1 変更内容

2 変更理由

図1 供給処理施設計画の変更内容

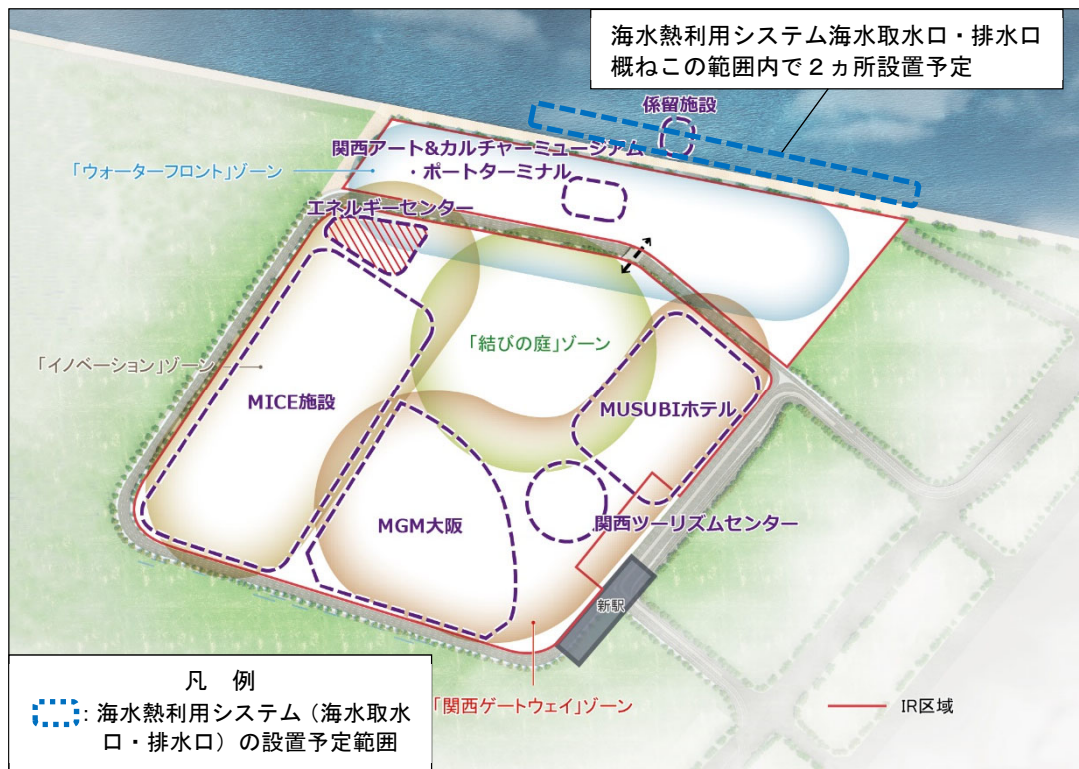
項目	変更前 (環境影響評価方法書)	変更後
供給処理施設計画	海水熱利用システム 最大 6,000 m ³ /h	空気熱源ヒートポンプチラー 約 138 台
暖房及び給湯用ボイラー (各施設への熱供給)	7 台 ガス消費量：約 1,000 m ³ /h 〔重油換算：約 1,140L/h〕	11 台 ガス消費量：約 2,000 m ³ /h 〔重油換算：約 2,280L/h〕
給湯用ボイラー (MICE 施設への熱供給)	なし	9 台 ガス消費量：約 200 m ³ /h 〔重油換算：約 228L/h〕

方法書提出時から I R 事業全体の施設計画の見直しを行う中で、地震発生時、通常の運営時において、安全かつ安定的なエネルギー供給を行うには、空気熱源ヒートポンプチラーが適切であると考え、当該設備への変更を行うこととした。

図2 ガス利用施設の配置計画の変更内容

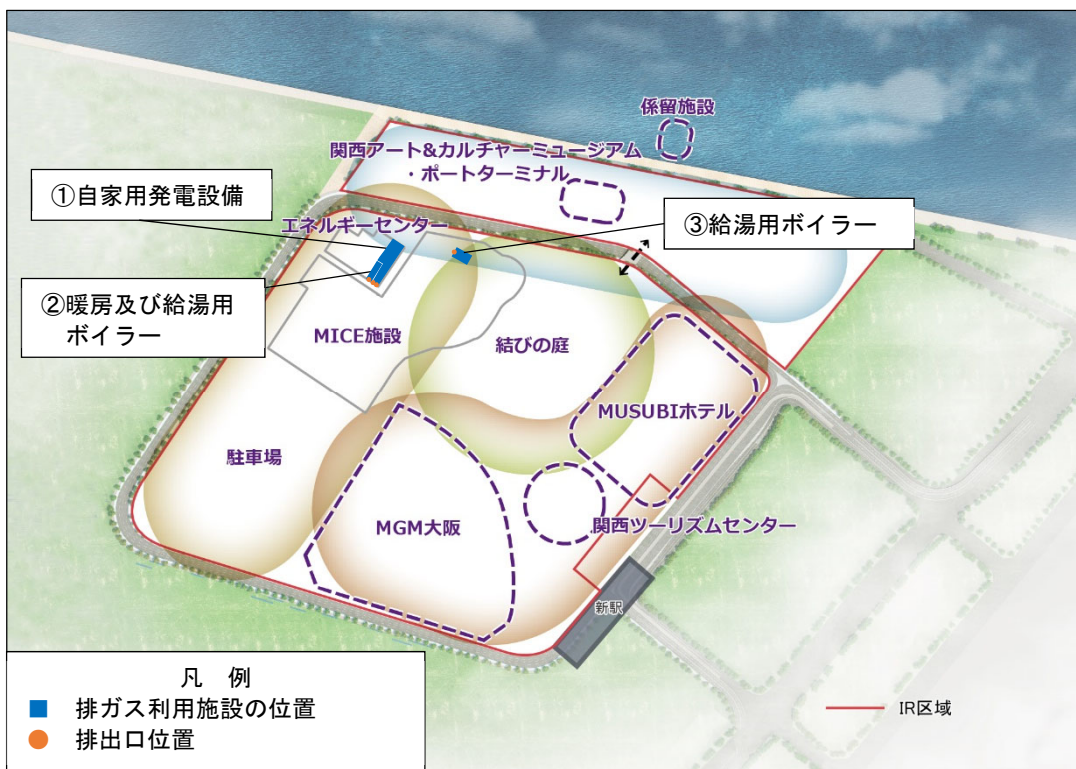
方法書提出時からの設計進捗に伴い、各建物における用途面積割合や熱負荷原単位を詳細検討した結果、エネルギーセンターのボイラーの設置台数の増加が必要となった。

方法書提出時には M I C E 施設単体で厨房給湯用の熱源を設置する計画はなかったが、施設運用上の特性を考慮し、M I C E 施設において給湯用ボイラーを設置する計画に変更した。
